## Compte-rendu « Atelier Collectif Citoyen »

11 Septembre 2024

L'objectif de cet atelier était de présenter au Collectif Citoyen la première esquisse de groupement d'architectes-paysagistes sur la place Delille. L'avis du collectif citoyen sera restitué aux élus lors du prochain comité de pilotage en novembre 2024.

▪ Synthèse cartographiée du 1<sup>er</sup> groupe :

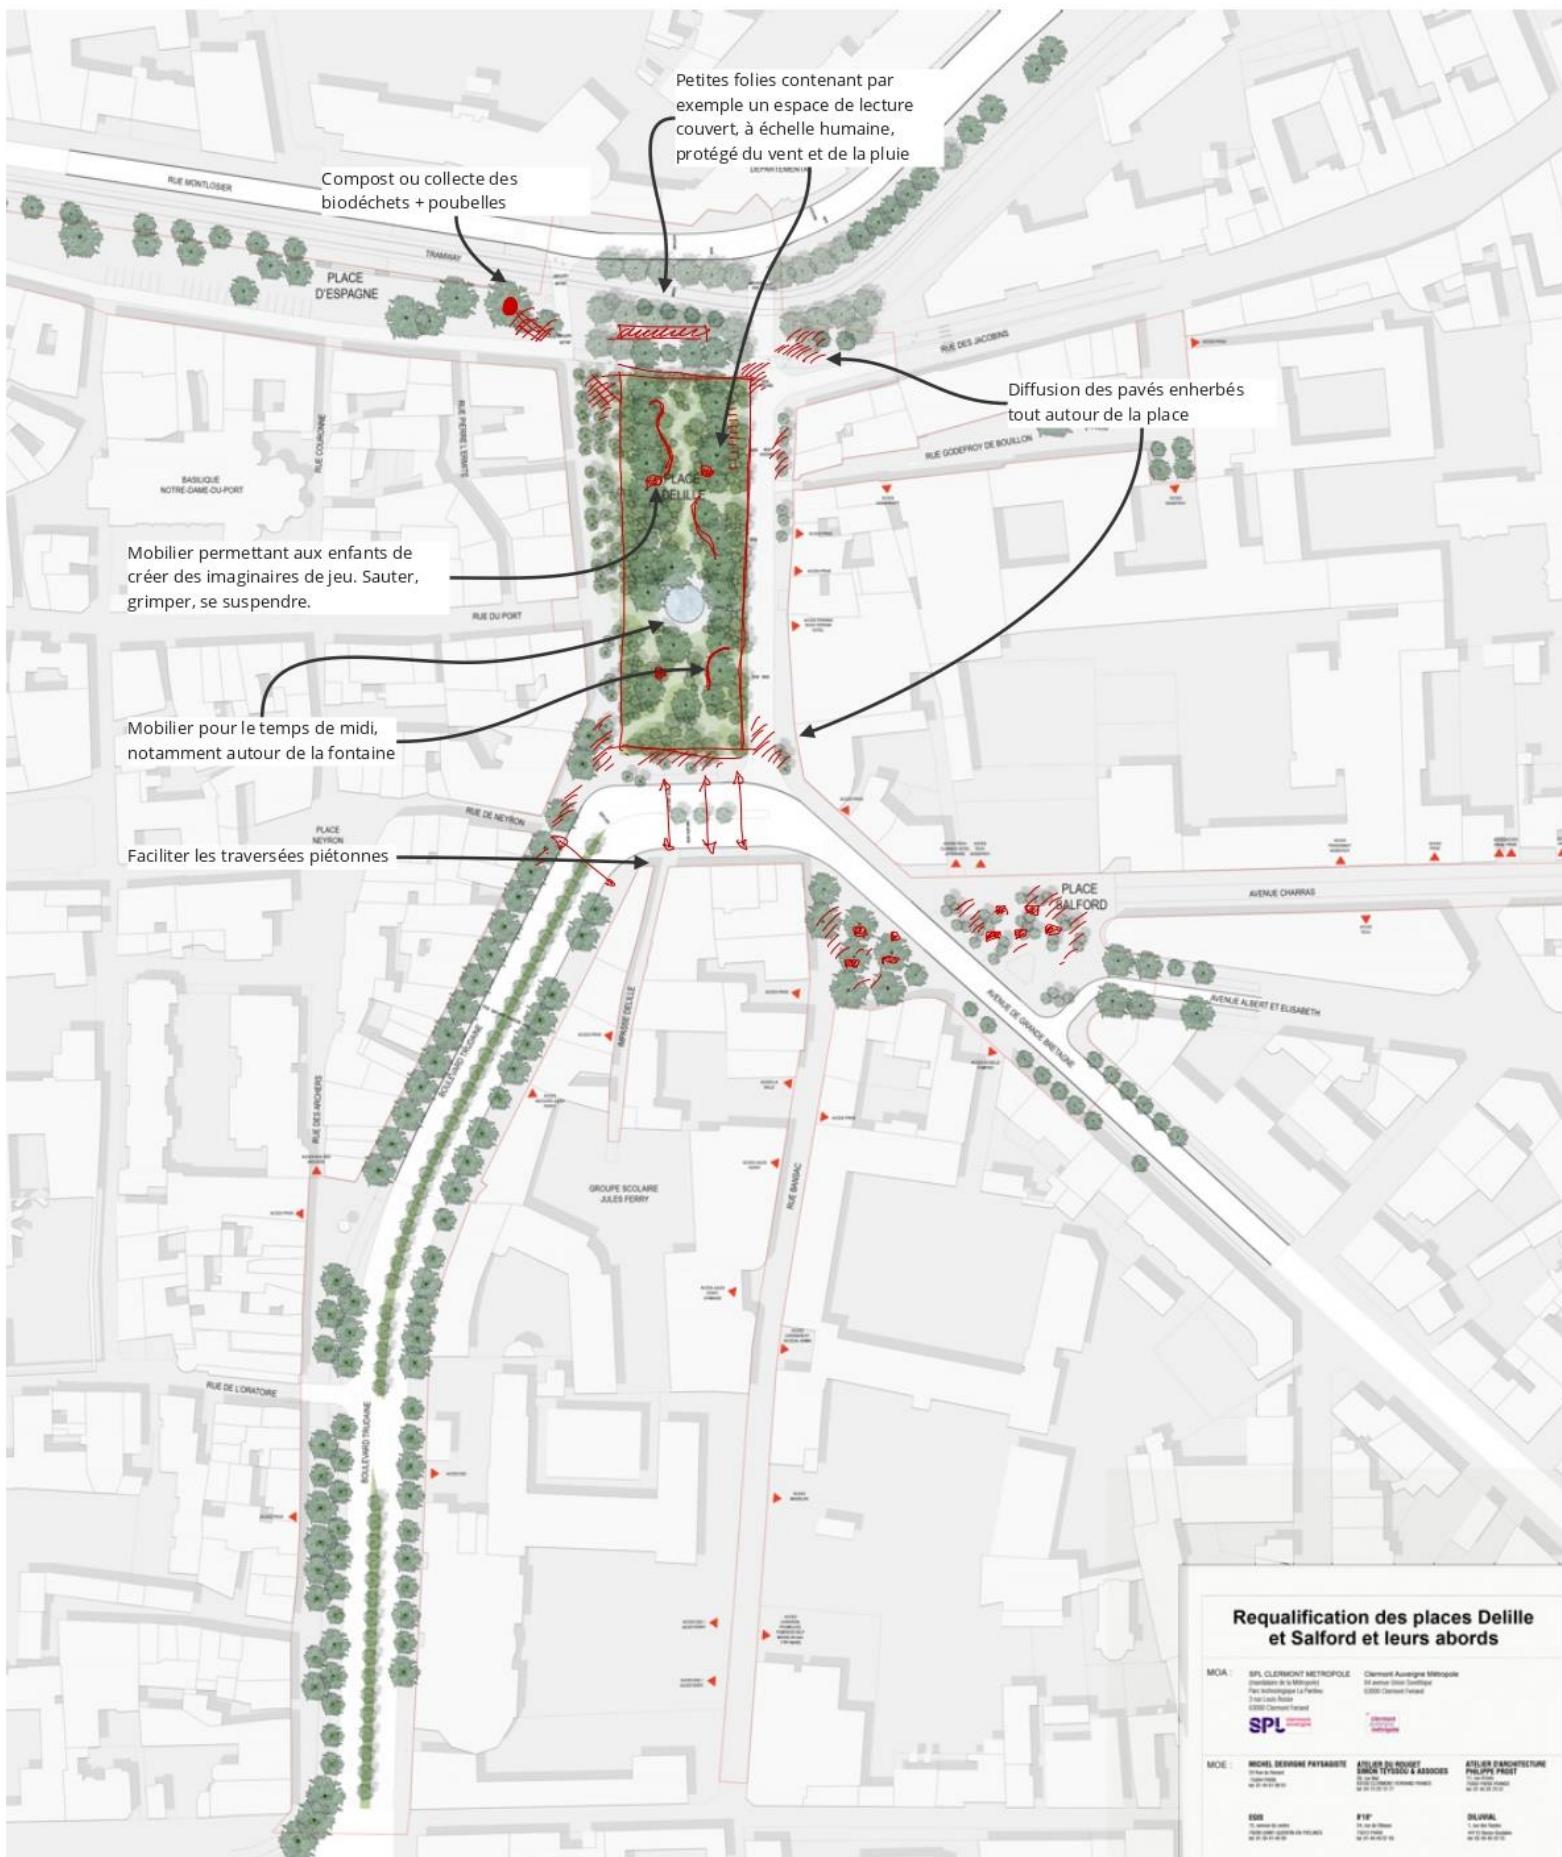
Avantages de l'esquisse et propositions	Inconvénients
<b>Mobilités : comment je traverse / circule ?</b>	<ul style="list-style-type: none"> <li>▪ Il est positif qu'il n'y ait pas de voitures au centre de la place Delille, que les pistes cyclables soient favorisées.</li> <li>▪ La circulation automobile sans les feux permettra de décongestionner la circulation.</li> <li>▪ Il faut garder les stationnements bus devant l'hôtel Vialatte</li> <li>▪ Prendre en compte des cheminements de type trottinette sur la place Delille</li> </ul>	<ul style="list-style-type: none"> <li>▪ Les craintes que le Sud soit toujours difficilement traversable sans feu côté Trudaine et au sud de la Place. Il faut bien protéger les piétons par des passages sécurisés, et intégrer des dispositifs qui incitent les voitures à ralentir. Boulevard de Trudaine la ligne droite incite les bus à prendre de la vitesse</li> <li>▪ La connexion à la place d'Espagne est à bien réfléchir</li> <li>▪ Les déposes minutes sur le boulevard Trudaine n'apparaissent pas : combien sont prévus ?</li> <li>▪ Il faut mieux dissocier le tram des voies voitures</li> </ul>

<b>Usages pratiques de l'espace : qu'est-ce que je fais quand je m'arrête sur certains endroits (quels endroits) de la place ?</b>	<ul style="list-style-type: none"> <li>▪ La place Delille n'est pas un lieu de destination, mais doit offrir différentes opportunités d'usages pour les écoles, les passant·es</li> <li>▪ Il faudra faire attention à la localisation des terrasses pour limiter les nuisances pour les riverains</li> </ul>	<ul style="list-style-type: none"> <li>▪ Il faudra faire attention à l'éclairage et au sentiment de sécurité quand on traverse la place</li> </ul>

<b>Patrimoine</b>	<ul style="list-style-type: none"> <li>Conserver une visibilité et de l'éclairage pour les zones patrimoniales comme la fontaine</li> </ul>	
-------------------	---	--

- Crée**re une vraie séparation entre la place et le reste de l'espace grâce à la végétation**, tout en maintenant une bonne visibilité
- Crée**r des espaces plantés avec du relief**
- Prévoir une **séparation entre les parcelles végétales basses**
- Crée**r des poches d'usages différenciés** grâce à la végétation : intimité / jeu informel / temps calme
- Aménager des **pavés enherbés** tout autour de la place
- **Bénéficier d'un sol vraiment naturel** par endroits si l'on veut se sentir dans une forêt urbaine. Les pavés enherbés peuvent être un moyen de prolonger ce sol naturel mais restent « urbains »

- Crée**r un espace calme**, avec des usages compatibles avec la quiétude : **lecture, pétanque** sur la place d'Espagne, éventuellement **tables de ping-pong**
- Proposer des **concerts** à petites échelles organisés ponctuellement
- Installer du **mobilier pour le temps de midi** notamment autour de la fontaine. Mais également faire des pique-niques, goûters, créer des espaces de discussion
  - Prévoir des **assises en quantité suffisantes** : bancs, voire assises plus originales comme des balancelles. Des bancs ondulatoires, protégeant la végétation comme ceux en métal près de la piscine. Des bancs donnant des deux côtés.

- Créer un **espace cocon** pour se poser avec des **arcades végétalisées** comme dans la roseraie du jardin Lecocq ou avec des plantes grimpantes
- Développer des opportunités informelles de jeu sans structures de jeu mais avec des petits cheminements, des clairières, des cubes pour monter/grimper /s'asseoir
- Installer des tables d'échec ou de dames, comme au Jardin Lecocq qui sont très investies.
- **Etudier la possibilité d'un abri** pour se protéger du vent, du soleil et de la pluie. L'idée de regrouper les usages nécessitant un toit semble plutôt appréciée. Cette surface bâtie pourrait être en lisière nord ou sud de la place Delille.
- **Créer des points de vue** sur la place. L'inspiration des **Folies de la Villette** est suggérée.
- Prévoir une boîte à livres
- Installer un dispositif de **compost** sur le périmètre, même s'il faut anticiper les conditions de gestion

- Travailler sur les **éclairages publics** pour éviter les points noirs
- **Créer du lien entre l'est et l'ouest de la place Salford** en travaillant la route de sorte à ralentir le trafic 
- Inverser le **tourne à gauche sur la place Salford** vers l'Avenue Albert et Elisabeth afin d'éviter des bouchons
- Prévoir suffisamment de **passages piétons** 
- **Une à deux borne C.vélo** sont à bien intégrer sur le site sur la place Delille à son emplacement actuel ou plus proche de l'arrêt de tramway et une place Salford
- **Prévoir des stationnements vélos** au nord et sud de la place Delille mais aussi
- **Prévoir un nombre suffisant de dépose-minute et de places de personnes à mobilité réduite (PMR)** sur le boulevard Trudaine pour la pharmacie, les commerces et l'école
